# **BOLETIN TECNICO**

## **PROCEDIMIENTO DE AJUSTE DE ALTURA DE MANEJO DE AIRTEK**

**TEMA:** AIRTEK™ para Vehículos Freightliner

**NO. PUBLICACION:** SEU-0211SP

**Figura 1**

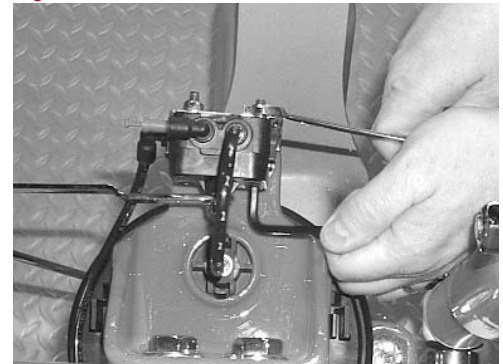
Hendrickson ha detectado un problema potencial de servicio en las válvulas de control de altura en vehículos equipados con la suspensión AIRTEK. Si después de realizar un ajuste en la altura de manejo las tuercas de seguridad de 1/4" de la válvula de control de altura no son correctamente apretadas, los tornillos de montaje pueden aflojarse. Esto puede causar una fuga de aire entre las dos mitades del cuerpo de la válvula de control de altura y afectar la operación adecuada del sistema de aire de la misma.

1. Antes de que se ajuste la válvula de control de altura, limpie las roscas de los tornillos de 1/4" para eliminar cualquier suciedad o corrosión.
2. Después de que el ajuste está hecho, instale una llave allen de 3/16" en la cabeza del tornillo de montaje para evitar que los tornillos giren mientras aprieta las tuercas de 1/4". Ver Figura 1.
3. Apriete las tuercas de seguridad a 7-10 pie-lbs. Ver Figura 2.
